Mission régionale d'autorité environnementale

**Avis de la mission régionale
d'autorité environnementale
Hauts-de-France
sur le projet de parc éolien
de la société Boralex extension Fortel SAS
sur les communes de Fortel-en-Artois et Villers-l'Hôpital (62)**

n°MRAe 2022-6063

Carte de présentation du projet (Note de présentation, page 7)

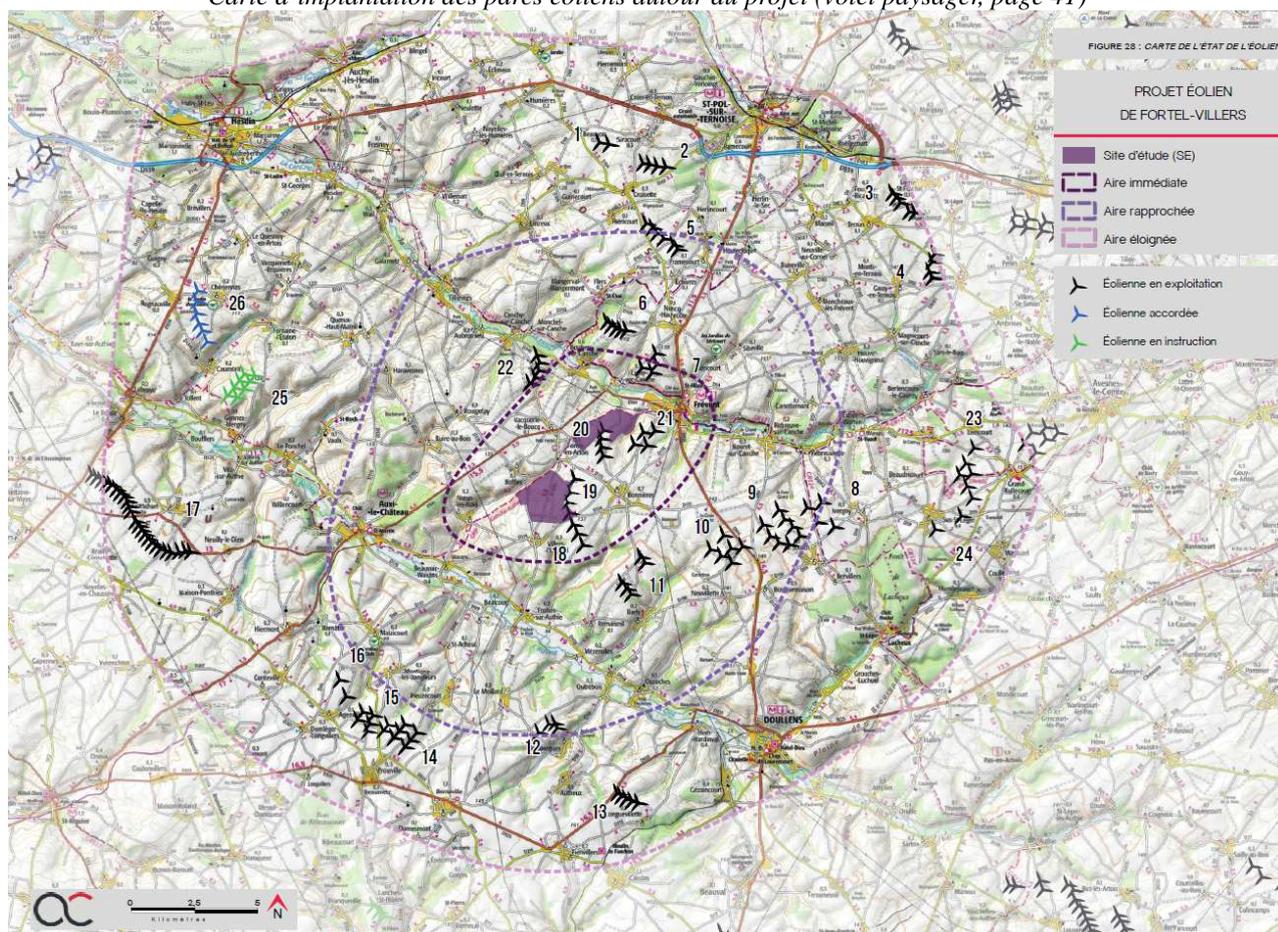
Le parc éolien comprend également la création de deux postes de livraison au pied des éoliennes E3 et E7, ainsi que des plateformes de montage et la réalisation et le renforcement de pistes d'accès. L'emprise totale du projet (surfaces des plateformes, pistes créées et postes de livraison) sera de 1,3 hectare (étude d'impact page 347).

Le raccordement du parc au poste source est abordé page 341 de l'étude d'impact. Le poste source pressenti est celui de Frévent à environ 3,3 kilomètres. Cependant, l'analyse des impacts n'est pas effectuée, le pétitionnaire indique attendre l'obtention de l'autorisation environnementale pour faire la demande au gestionnaire du réseau. Pourtant le raccordement fait partie du projet dès lors qu'il est réalisé dans le but de permettre aux éoliennes de fonctionner et il doit être étudié.

L'autorité environnementale recommande d'évaluer les impacts prévisibles du raccordement du parc éolien au réseau électrique public au vu des informations disponibles, en particulier de déterminer si des espaces à enjeu seraient concernés par les travaux de raccordement et si des créations de lignes aériennes seraient nécessaires. L'exploitant pourrait prendre l'attache des gestionnaires de réseaux pour confirmer ou infirmer la possibilité de se raccorder à un poste source.

L'autorité environnementale relève que trois éoliennes sont implantées à proximité immédiate du parc éolien de Bonnières I à 360 mètres, et que quatre éoliennes sont implantées à proximité immédiate du parc de Bonnières II à 350 mètres. Le projet s'insère donc en continuité, voire en superposition des parcs de « Bonnières I et II », mis en service en 2014. Les caractéristiques détaillées des éoliennes de ces parcs construits, notamment la hauteur, le diamètre des rotors et la garde au sol, ne sont pas indiquées.
